STATUTÁRNÍ MĚSTO OPAVA

Vysvětlení zadávací dokumentace II. k zadávacím podmínkám k podlimitní veřejné zakázce na stavební práce s názvem „MŠ Komárov – budova MŠ Podvihov“

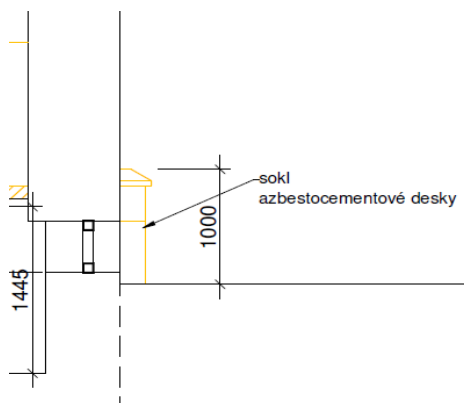
V projektové dokumentaci D.1.B Bourací práce – se nachází sokl z azbestocementové desky viz. obrázek. Tato položka se ale ve slepém rozpočtu nenachází.

Žádáme zadavatele o doplnění demontáže soklu do slepého položkového rozpočtu včetně podrobné specifikace.

Demontáž soklu je obsažena v části slepého rozpočtu: Díl 766 - truhlářské výrobky - pol. č. 508 - Demontáž obložení stěn panely velikosti do 1,5 m².
